# 建筑工程方案设计评标结果公示表

工程名称: 置换用地02-19-03地块(暂定名)(中信城开元湾府项目)二期商业建筑方案设计(重新招标)

中标候选方案 3：华东建筑设计研究院有限公司//FIOworks Limited

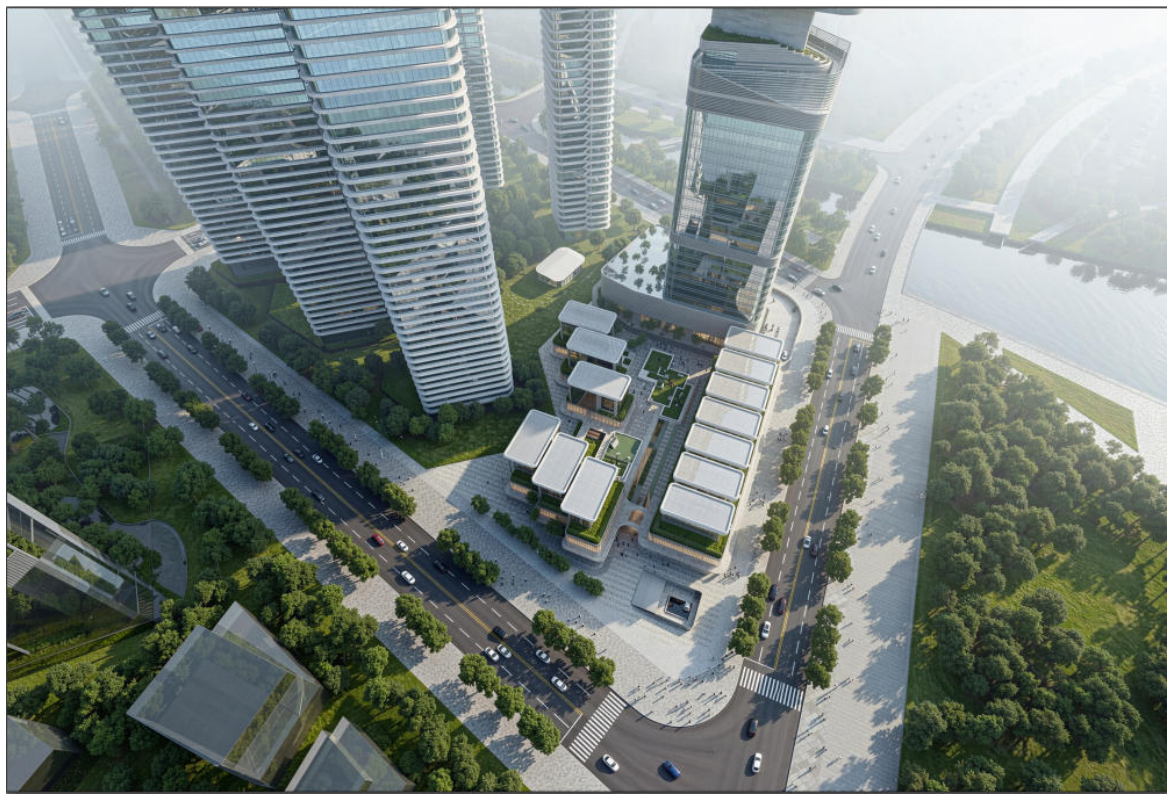
<p>评委评审意见</p>	<p>A评委: 方案论述逻辑清晰，方案论述较为详细；对商业公馆产品进行了设计，有一定产品研究深度；南侧景观价值较高区域全部做商业产品价值挖掘不够充分，空中连廊体系复杂对商业盒子私密性有一定影响。</p>
	<p>B评委: 优点：1. 对商业公馆的屋顶绿化、栋之间的廊道与建筑之间的处理手法较好，整体高低错落，空间感较丰富；2. 南侧商业公馆的富有变化的格栅屋架，结合屋顶绿化点缀，较好的利用了屋顶空间，打造商业价值较高的滨海休闲空间，空间昭示性较好；3. 对各层的空间和流线分析较为详细，如整体天际线、体块功能分析、车行和人性流线分析、消防流线分析、景观分析等；建议：1. 地下室平面，未考虑任何设备区或设备房的预留，建议予以考虑；2. 各层平面图未见标注尺寸，建议增加，并复核楼梯疏散楼梯个数是否满足消防要求（扶梯不能用于消防疏散）</p>
	<p>C评委: 设计新颖、交通流线合理，但要结合深圳气候特点考虑实际运行能耗。</p>
	<p>D评委: 项目定位准确；对任务书内容的解读到位；项目定位建议、设计创新理念均充分考虑了项目的地域文化及人文特色；针对不同单体，均提供了整套的设计图纸；提供了详细的流线分析图及功能分析图；提供了多个不同空间的方案草图及效果图；投资估算分析全面合理；约定的工期、设计费、配合服务等均有效响应招文要求。缺专项设计方案内容。</p>

E评委: 整体设计效果好, 平面布局、分区基本合理, 交通人流线合理。部分功能设计过于住宅化, 与招标文件及设计任务书不符, 立面与建筑体型效果不错。建议后续与周边建筑、规划统筹考虑。
